СОЕДИНЕНИЯ ТРУБОПРОВОДОВ РЕЗЬБОВЫЕ,
ЗАГЛУШКИГОСТ
21873—78*

Изменение № 2 ГОСТ 21873—78 Соединения трубопроводов резьбовые. Заглушки. Конструкция и размеры

Изменение № 3 ГОСТ 21873—78 Соединения трубопроводов резьбовые. Заглушки. Конструкция

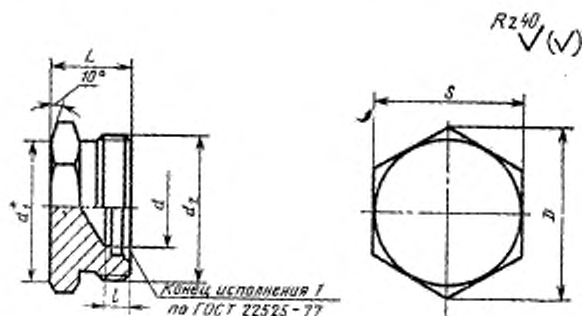
Пункт 2. Чертеж. Заменить значение шероховатости: $Rz40$ на 12,5; таблица. Графа «Наружный диаметр трубы D_n ». Для группы 2 заменить значения: 16 на (16); 34 на (34);

Пункт 2. Чертеж. Заменить значение: 10° на 10° тах;
